VARIANTE GENERALE AL P.R.G.C.

DETERMINAZIONI COMUNALI in recepimento alle osservazioni della Regione Piemonte pratica n. B50374 del 29/09/2016

ASPETTI ACUSTICI

*(Recepimento osservazioni Regione Piemonte,
pratica n. B50374 del 29/09/2016)*

Figura 2.6.3: proposta di modifica del PCA vigente relativa alle aree DI/03, DI/04, DI/08 e DI/09

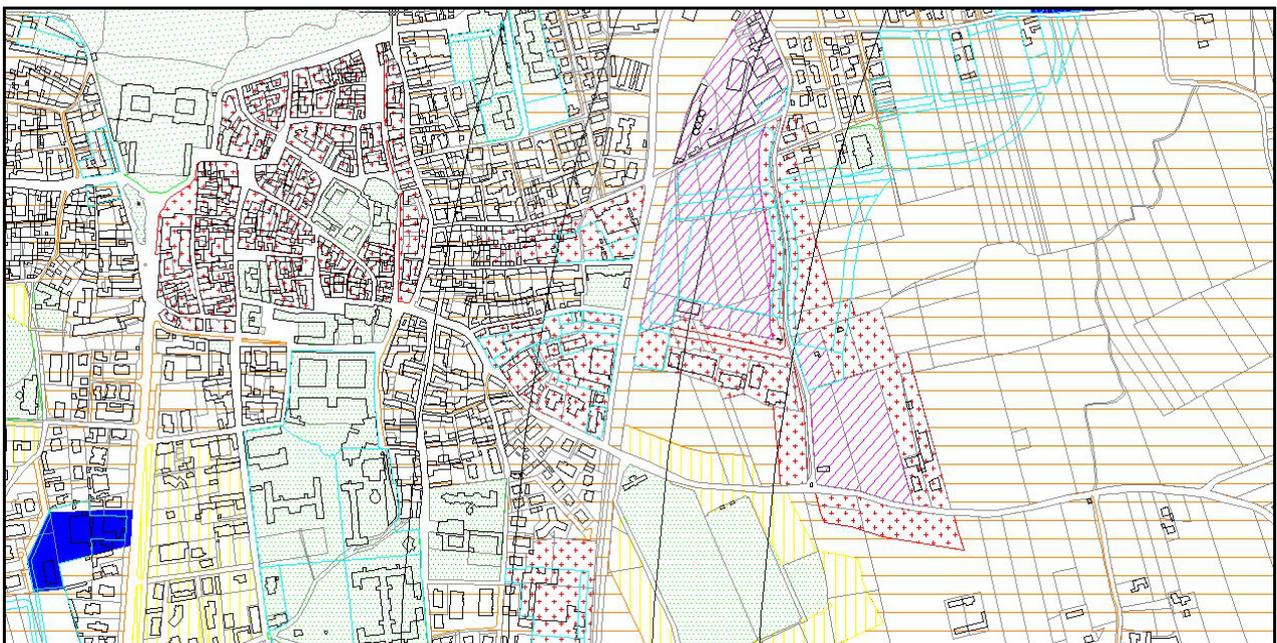
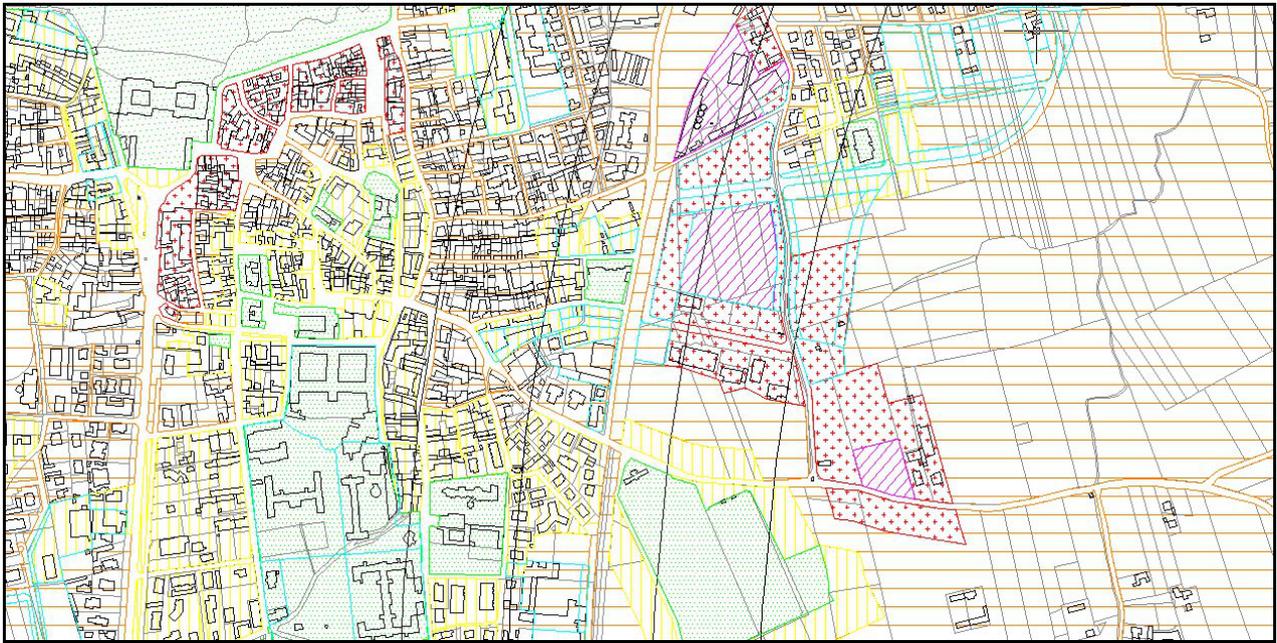
- le linee programmatiche previste per l'area DI/03 sono state confermate in termini di destinazione d'uso e perimetrazioni;
- l'area DI/04 è stata riclassificata: la porzione a Sud ha assunto destinazione d'uso TP/C (*"Sottozone per attività di interesse collettivo per servizi cimiteriali"*), mentre la porzione Nord è stata riposta a destinazione agricola di riserva EA/r;
- è stata rivista l'estensione dell'area DI/08, riponendo a destinazione agricola di riserva EA/r parte della porzione ad Est ed eliminando conseguentemente la viabilità di gronda in progetto;
- l'area DI/09 è stata riclassificata e posta a destinazione d'uso residenziale, con nuova denominazione CR.3/23.

Il PCA vigente è in contrasto con le nuove linee programmatiche del Progetto Definitivo modificato di Variante Generale di PRGC per l'insieme delle aree DI/03, DI/04, DI/08 e CR.3/23 ed è necessario rivedere quanto precedentemente previsto. Il nuovo elaborato grafico di PCA è stato definito a partire dalle seguenti considerazioni:

- ✓ l'area in esame nel suo insieme si presenta come un contesto misto in cui è prevista la coesistenza tra la destinazione d'uso residenziale (aree CR.3/05, CR.3/23 e BR.3) e l'uso artigianale/produttivo delle aree di nuovo impianto DI/03 e DI/08; viene, quindi, escluso uno sviluppo a vocazione esclusivamente industriale (classe VI) ed anche prevalentemente industriale (classe V) e le relative assegnazioni nelle classi V e VI; le scelte tecniche effettuate hanno adottato un criterio cautelativo, in modo da non penalizzare le previsioni di sviluppo residenziale a Nord dell'area in questione e in modo da consentire un insediamento congruo di realtà produttive; nello specifico, è stata confermata la classe acustica V (*"Aree prevalentemente industriali"*) unicamente per le aree artigianali/produttive consolidate, al fine di non penalizzare le realtà produttive già attive, mentre è stato scelto di attribuire la classe acustica IV (*"Aree prevalentemente industriali"*) alle aree di nuovo insediamento produttivo (DI/08); a tal proposito, si rammenta che la classe IV è assegnabile ad aree con presenza di attività artigianali, e con limitata presenza di piccole industrie e,

- ✓ la redazione del nuovo elaborato grafico ha avuto come punto di partenza la conferma della classe I per l'area "SP.1" ("*zone destinate a servizi sociali ed attrezzature a livello comunale, a) attrezzature di interesse comune*"), particella 1868, e dalla necessità di assegnare in classe II le aree a contorno della particella 1868, per una distanza di 50 m (fasce cuscinetto), in ottemperanza al divieto di introduzione di nuovi accostamenti critici in fase di revisione di PCA;

- ✓ i vincoli dettati dalle classi acustiche di tutela (classi I e II) hanno condizionato l'assegnazione in classe acustiche delle aree prossime all'area "SP.1"; nello specifico, all'area DI/09 (nuova CR.3/23) è stata assegnata la classe III, classe acustica ammissibile con la destinazione d'uso residenziale prevista; per l'area DI/08 la classe IV è classe acustica più elevata assegnabile; solo per le aree DI/03 e DI/04 è stato possibile prevedere sottozone di classe V, introducendo opportune fasce di transizione di classe IV;

- ✓ sono state recepite le osservazioni formulate da ARPA, Dip. di Cuneo (parere ARPA n. 35054 del 04/04/2012); in particolare, è stata confermata l'attribuzione della classe III alla particella 1312 nella porzione Ovest, mentre per quella Est è stata prevista la classe II, ricadendo entro la distanza di 50 m della particella 1868, assegnata in classe I.

Come riscontrabile dal nuovo elaborato grafico, la proposta tecnica illustrata ha risolto la maggior parte degli accostamenti critici presenti nel PCA vigente: permane unicamente il salto di classe tra l'area "BD" (particella 1354) prevista in classe V e le aree di pertinenza ferroviaria (particella 2099), assegnate in classe III.

Figura 2.7.3: proposta di modifica del PCA vigente relativo alle aree DI/05 e DI/12

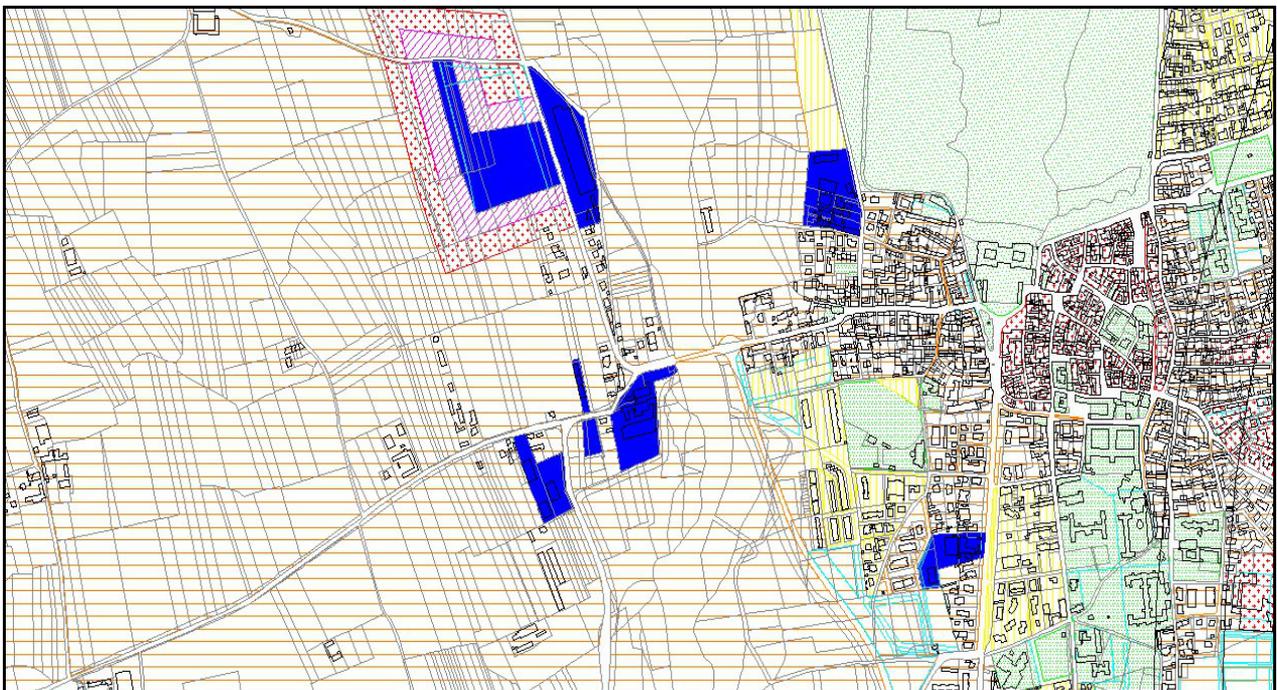
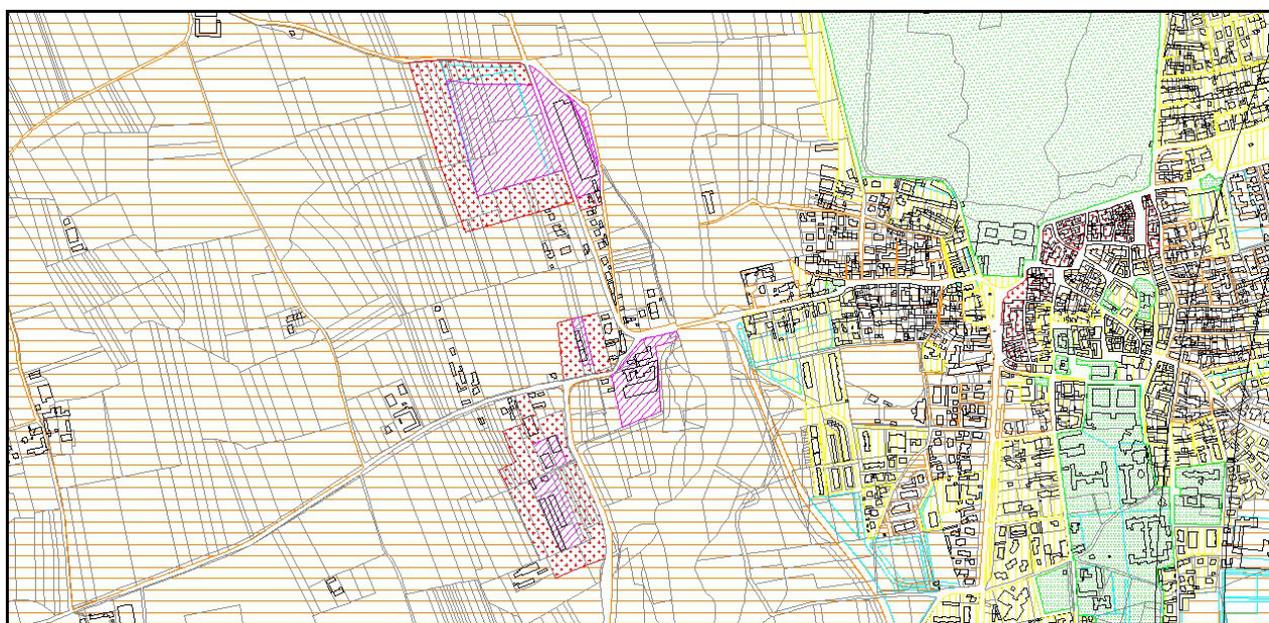
Il Progetto Definitivo modificato di Variante Generale di PRGC ha rivisto le destinazioni d'uso precedentemente previste per le aree DI/05 "Nuovo insediamento produttivo Casalgrasso" e DI/12 "Nuovo insediamento produttivo Cavallerleone". Nello specifico:

- le linee programmatiche previste per l'area DI/05 sono state confermate in termini di destinazione d'uso e perimetrazioni;
- l'area DI/12 è stata stralciata ed è stata riposta a destinazione agricola di riserva EA/r.

Il PCA vigente interpreta linee programmatiche che sono state completamente riviste per gli ambiti in esame ed è necessario ripensare le scelte tecniche effettuate in precedenza.

Affinché il PCA non palesi incompatibilità con la destinazione d'uso in progetto, l'area DI/12 è stata assegnata nella classe acustica III ("Aree di tipo misto" con limite di immissione pari a 60 dB(A) per il periodo di riferimento diurno e 50 dB(A) per il notturno), stralciando le porzioni assegnate in classe VI. La classe acustica III è quella più congrua con l'uso agricolo; sono, infatti, sono assegnate in classe III le "aree rurali interessate da attività che impiegano macchine operatrici".

La riprogettazione dell'ambito DI/05 "Nuovo insediamento produttivo Casalgrasso" ha tenuto conto delle osservazioni formulate da ARPA, Dip. di Cuneo (parere ARPA n. 35054 del 04/04/2012) di divieto di aggravio del quadro acustico relativamente alle aree "BR.3" ("zone residenziali di completamento edilizio ed urbanistico in ambito urbano") a Sud dell'area DI/05. Come rimarcato da ARPA, l'area in oggetto presenta una complessità per la preesistenza di un complesso produttivo consolidato "BD" (particelle 1392 e 2158), previsto in classe VI nel PCA vigente, e che sorge in prossimità di un nucleo residenziale "BR.3" (particella 1394), assegnato in classe III. A fronte della considerazione che per i poli produttivi in esame la classe acustica VI rappresenta una scelta tecnica solo apparentemente premiante, essendo in ogni caso le realtà produttive tenute al rispetto del criterio differenziale presso tutti i ricettori prossimi ubicati al di fuori della classe VI, l'amministrazione Comunale di Racconigi ha valutato positivamente la soluzione tecnica proposta (trasformazione della classe VI in classe V), confermando l'opportunità di attribuire la classe V a tutti gli ambiti "BD" presenti nell'area in esame, riducendo, quindi, di una classe la classe acustica VI del PCA vigente. La classe acustica V ("Aree

La soluzione tecnica prospettata è stata elaborata a partire dal divieto di aggravio del quadro acustico e dall’inammissibilità dell’introduzione di nuovi accostamenti critici. Più precisamente, per l’area DI/05 è stata prevista la classe acustica V, la cui estensione non comprende l’intera particella 3026; le aree di confine Nord, sono state, infatti, intese come fasce di transizione di classe IV; esse risultano all’interno della perimetrazione dell’area DI/05, e non comportano più alcun aggravio acustico a carico delle aree “EA” (“zone agricole”), a Nord dell’asse stradale. Stessa considerazione per le aree a Sud (particelle 1396 e 2255), le cui destinazioni d’uso risultano “EA” (“zone agricole”), “EA/r” (“zone agricole: sottozona agricola di protezione del centro urbano”) e “VP” (“zone destinate ad aree private libere generalmente sistemate a verde”); l’attribuzione della classe IV a tali aree ha consentito di mantenere la classe III per il nucleo residenziale “BR.3” (particella 1397), recependo così l’osservazione di ARPA.

Come riscontrabile dal nuovo elaborato grafico, le soluzioni tecniche prospettate per gli ambiti in esame risolvono la maggior parte degli accostamenti critici presenti nel PCA vigente e, non comportando alcun aggravio del quadro acustico a carico dei nuclei residenziali, delineano uno scenario acustico migliore del precedente.

Figura 2.8.3: nuovo PCA: estratto relativo all'area SP.2/v n. 2213 con modifiche alle aree limitrofe

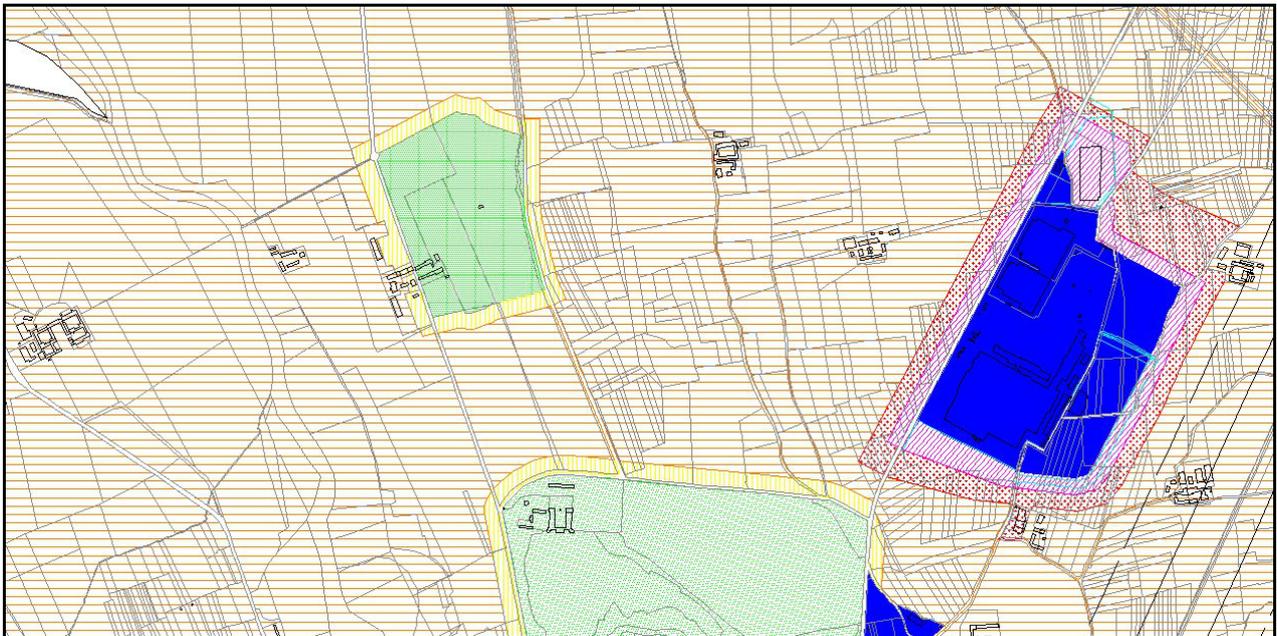
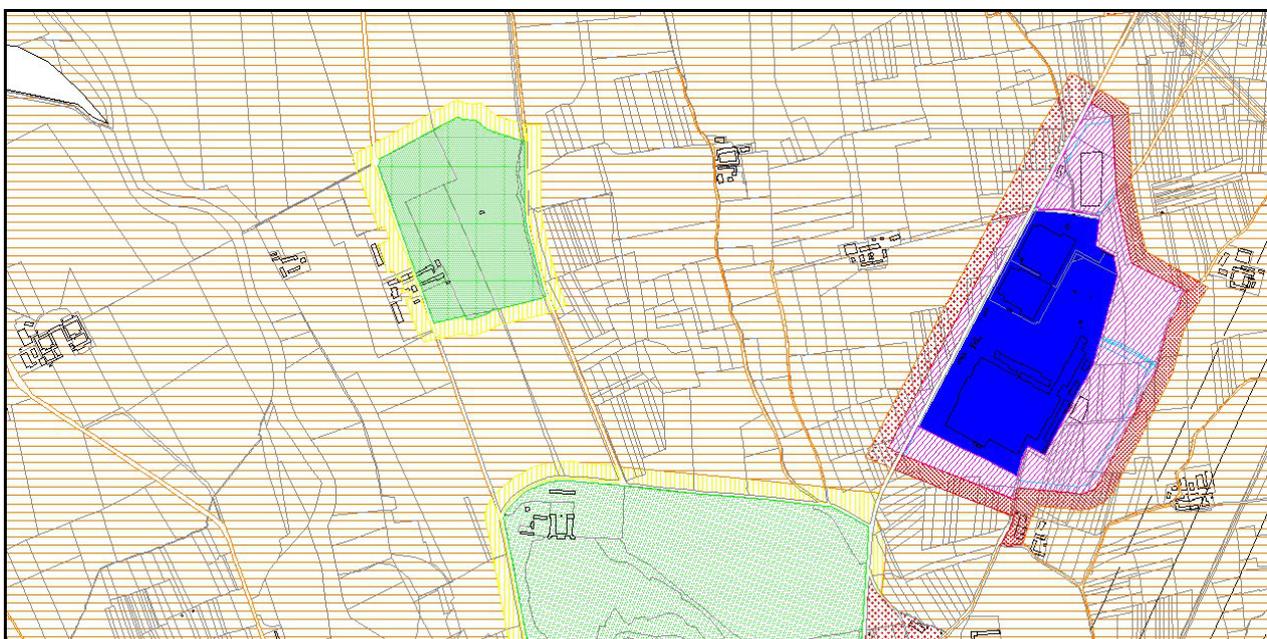
Nel Progetto Definitivo modificato di Variante Generale di PRGC è stato inserito l'ambito SP.2/v n. 2213, aree a servizio del Castello di Racconigi.

Il PCA vigente assegna l'area in questione nella classe acustica III (*"Aree di tipo misto"* con limite di immissione pari a 60 dB(A) per il periodo di riferimento diurno e 50 dB(A) per il notturno), che non palesa incompatibilità con la destinazione d'uso in progetto.

Il Progetto Definitivo modificato di Variante Generale di PRGC prevede modifiche ad aree limitrofe all'area SP.2/v n. 2213. Pertanto, sebbene l'ambito SP.2/v n. 2213 sia ammissibile rispetto al PCA vigente, per completezza viene proposto un estratto del nuovo elaborato grafico di PCA, dove sono riscontrabili le modifiche riguardanti le aree limitrofe.
